**Modulo per la presentazione delle osservazioni per i piani/programmi/progetti sottoposti a procedimenti di valutazione ambientale di competenza statale**

ID: Codice procedura (ID\_VIP/ID\_MATTM):10844

Impianto per la produzione di energia elettrica da fonte eolica, costituito da 6 aerogeneratori della potenza complessiva di 37,2 MW, un sistema di accumulo da 25 MW e relative opere connesse in località "Rempillo" nel comune di Pitigliano (GR).

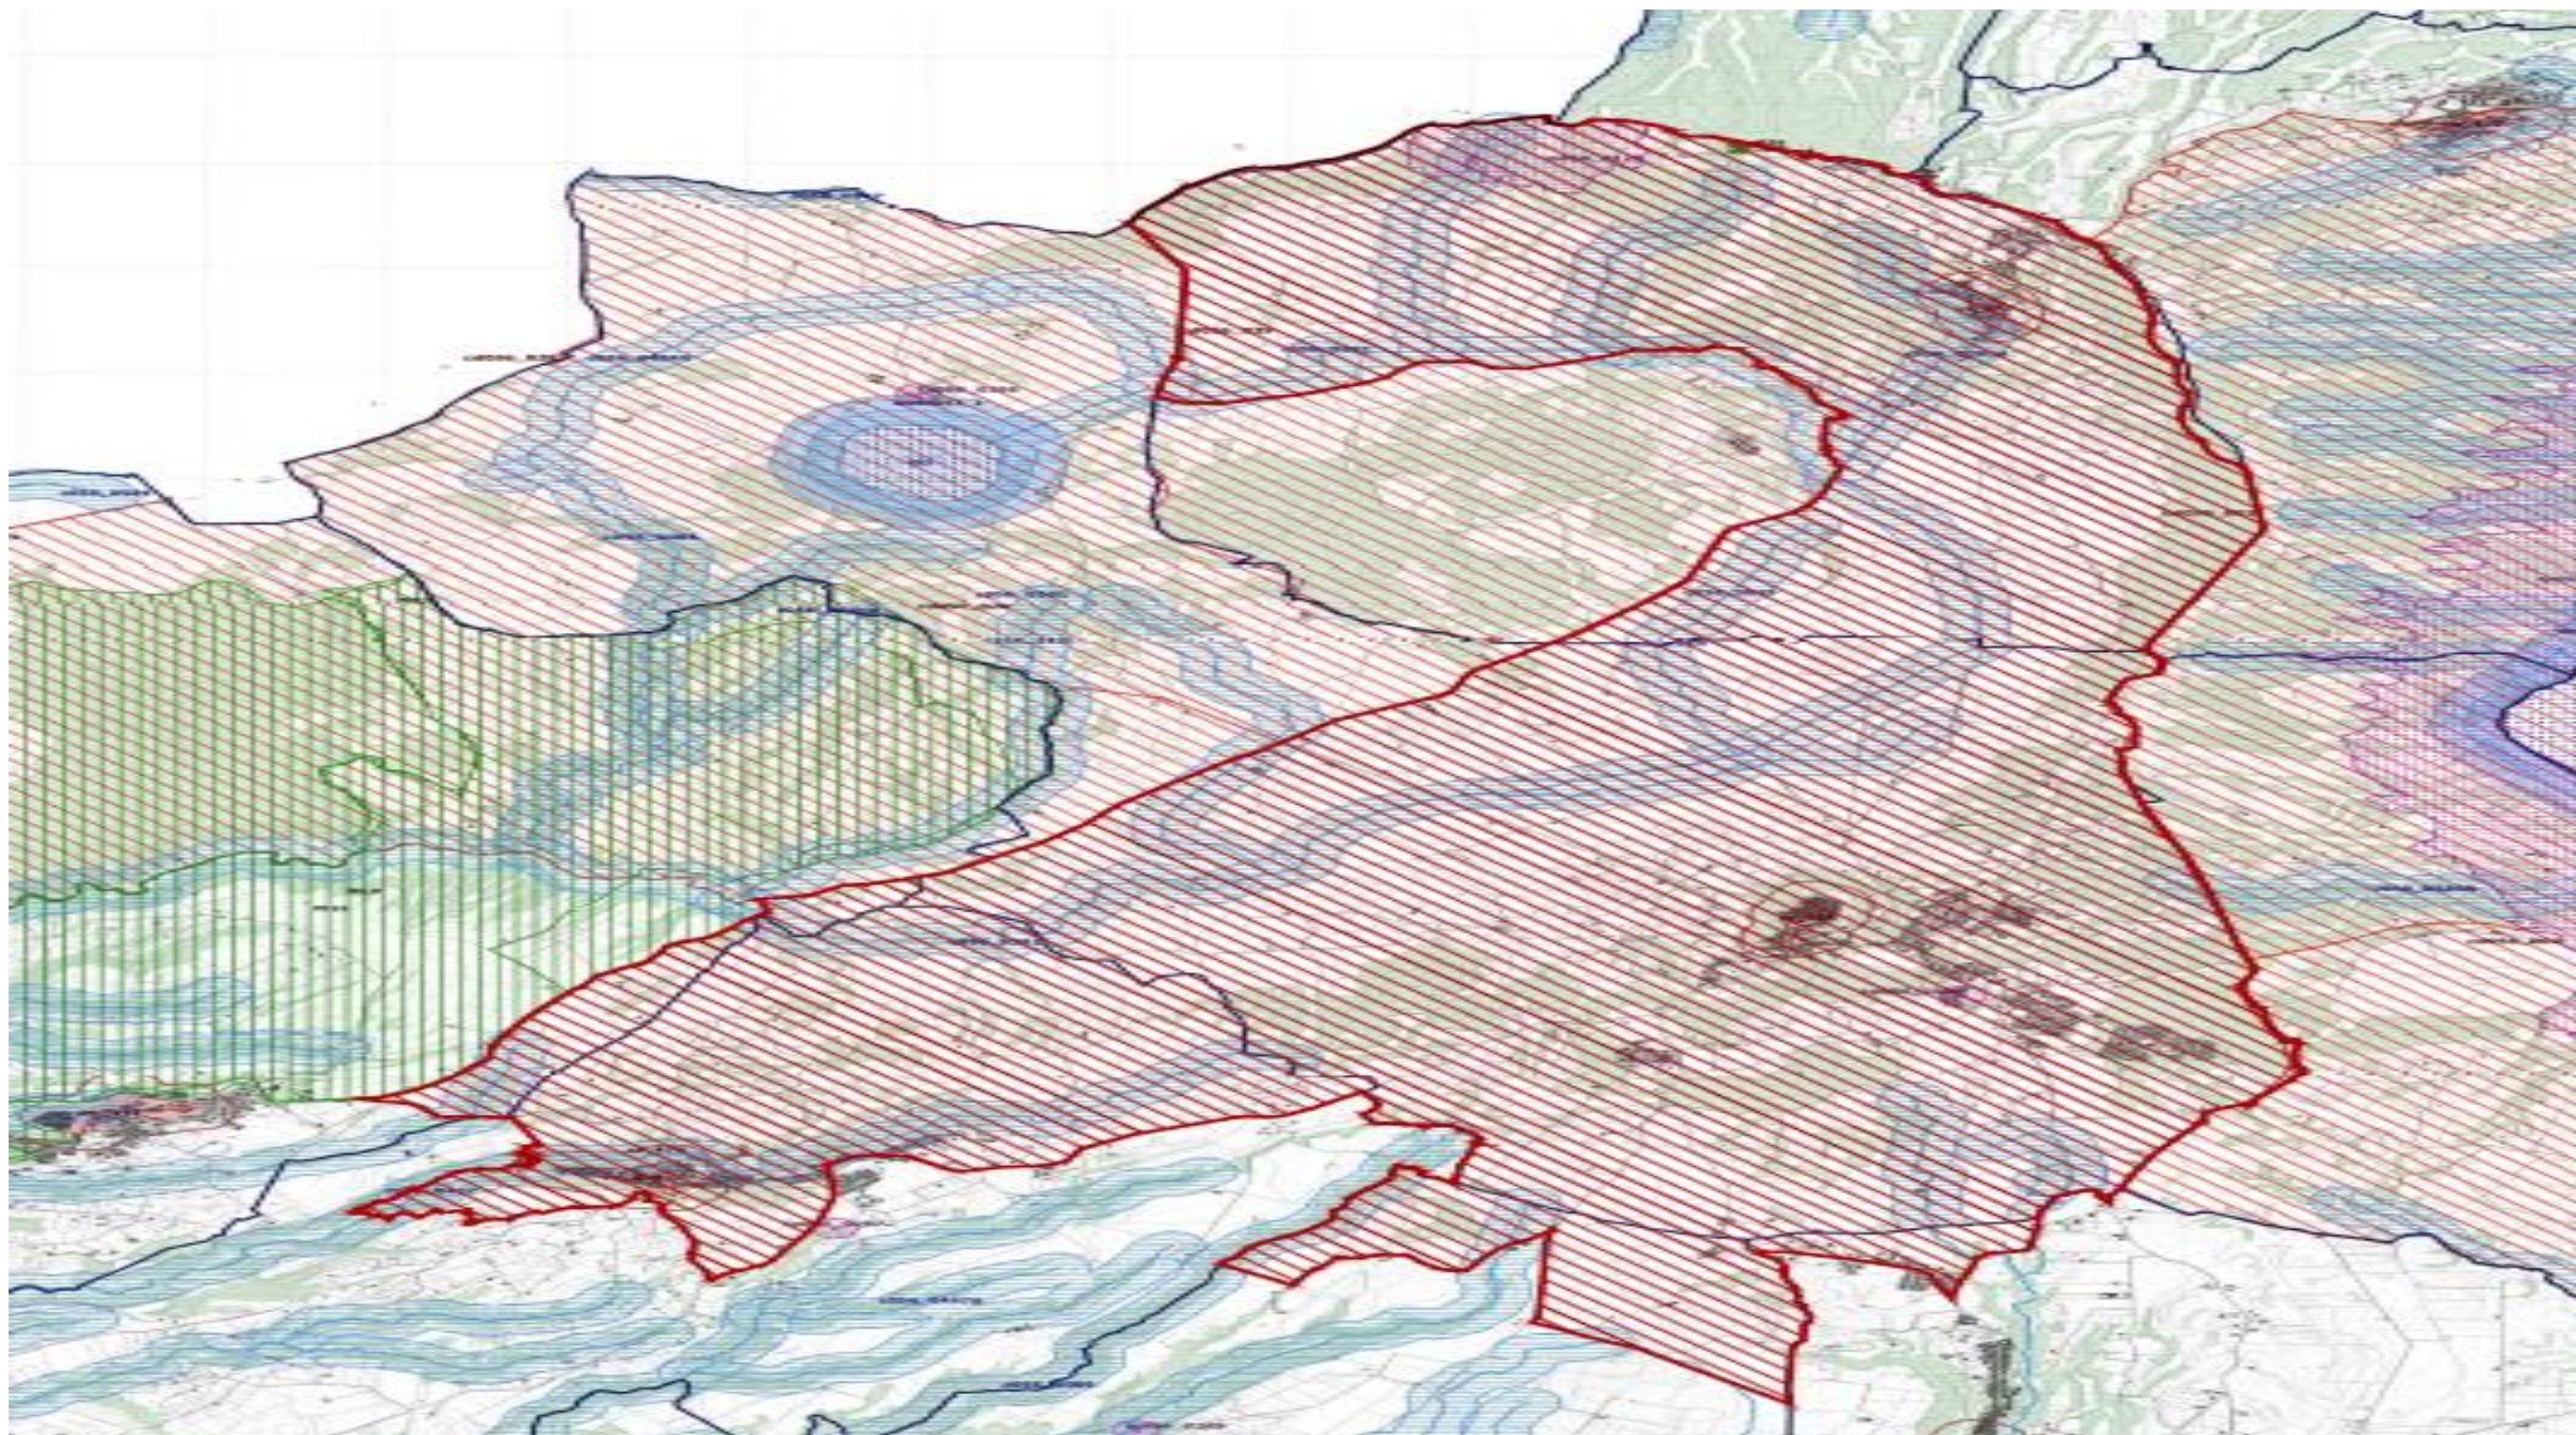
Alla luce del combinato disposto dal "vincolo sul patrimonio paesaggistico (artt. 136 e ss. e 142 del decreto legislativo n. 42/2004 e ss.mm.ii.) e sui beni culturali" (artt. 10 e ss. del decreto legislativo n. 42/2004 e ss.mm.ii.) e dal comma 8 lettera c-quarter del D.Lgs 191/2021 e ss.mm.ii si evince che, ad oggi, le aree in cui sono previsti gli insediamenti dei sei aerogeneratori dell'impianto eolico denominato "Rempillo" non sono idonee perché ricadono tutte all'interno della fascia di rispetto dei **beni paesaggistici di notevole interesse pubblico denominati "Conca del Lago di Mezzano e territorio circostante" (D.M. 22.05.1976)** comprendente anche il **vincolo "Selva del Lamone" (D.M. 22.05.1984)** tutelati **dall'art. 136 del Codice del Beni Culturali e del Paesaggio** e in particolare un aerogeneratori ( P01) è a 100 metri dal primo vincolo citato e gli altri cinque compresi in una distanza massima tra 1 km e 2 km ( vedi immagine n. 1 dell'ALLEGATO). Nella fascia di rispetto dei 3 km anche la porzione di vincolo rappresentato dalla Selva del Lamone che gode di altre importanti tutele in quanto Riserva Naturale regionale (L. 394/91 e L.R. 29/97), Zona di Protezione speciale (ZPS) insieme ai Monti di Castro collegati tra loro da una Zona di Conservazione Speciale (ZSC), il sistema fluviale Fiume Fiora-Olpetta. La Selva del Lamone oltre il vincolo paesaggistico di notevole interesse pubblico che la rende area non idonea all'installazione degli impianti FER anche nelle sue fasce di rispetto dei 3 km, gode di un'altra tutela che ne rivela l'importanza di area di importanza internazionale per l'avifauna IBA (012) che viene collegata all'altra IBA (099) Lago di Bolsena attraverso la ZPS Caldera di Latera e la ZSC Lago di Mezzano che insieme sono compresi nel vincolo paesaggistico "Conca Lago di Mezzano..." e verranno uniti dal nuovo vincolo paesaggistico "*Ambito paesaggistico, geologico e geomorfologico dell'orlo della caldera di Latera e delle sue pendici interessate dai centri eruttivi periferici*" ( si veda a riguardo la proposta pubblicata sul sito del MIC in data 09/08/2023 e

l'immagine n. 2 dell' ALLEGATO) all'area di notevole interesse pubblico "Conca del lago di

Bolsena” (D.M. 24.10.1960). Praticamente una vasta zona che per interesse paesaggistico e naturalistico oltre che storico, archeologico e identitario rappresenta un unicum nel panorama nazionale.

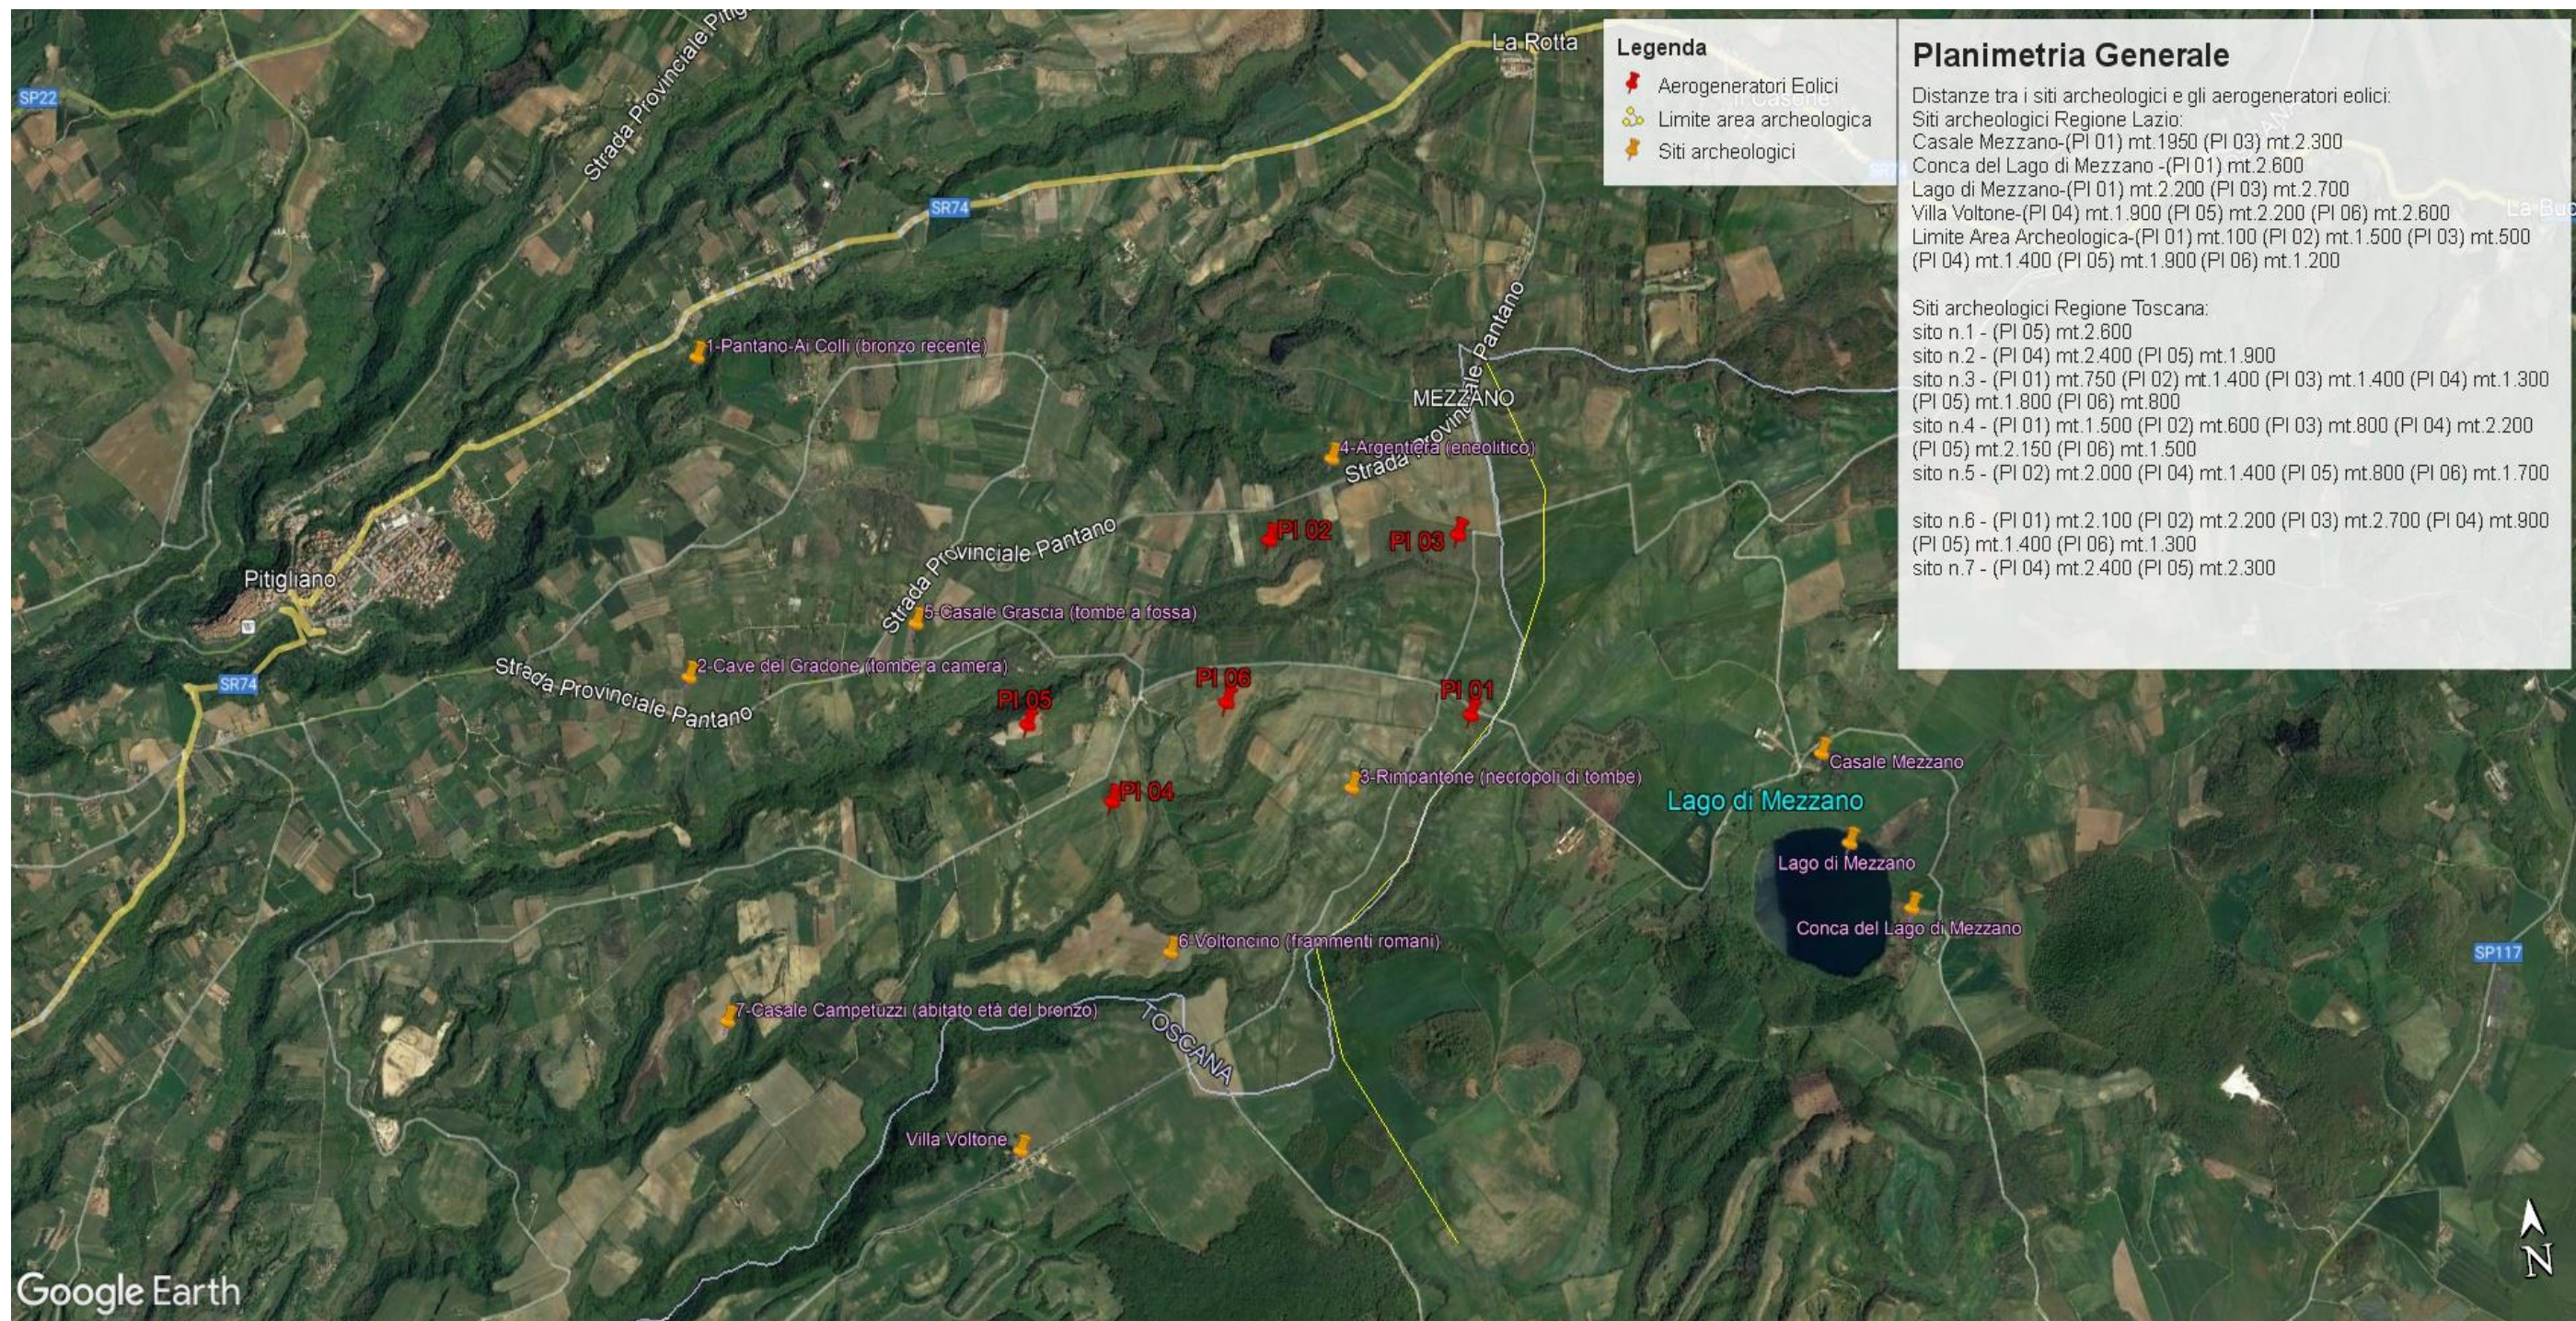
Inoltre, la zona in cui insisterebbe l’impianto eolico industriale Rempillo è compresa nelle fasce di rispetto di 3 km di diversi beni archeologici tutelati dalla parte II del Codice dei Beni Culturali (vedi Allegato, immagine n. 3). Inoltre le pale P04 e P05 ricadono all’interno di un’area archeologica che la Proponente vorrebbe cancellare per il semplice fatto che non è riportata nel documento regionale ma nel documento provinciale come meglio dettagliato nell’Osservazione n. 5. Alla luce di quanto documentato appare chiaro quindi che la collocazione dell’impianto non ha tenuto conto alcuno dei vincoli dell’area nella quale è stato progettato e l’inserimento dell’impianto eolico nel paesaggio e sul territorio non è corretto (Allegato IV delle Linee guida nazionali di cui al D.M dello Sviluppo economico del 10.09.2010).
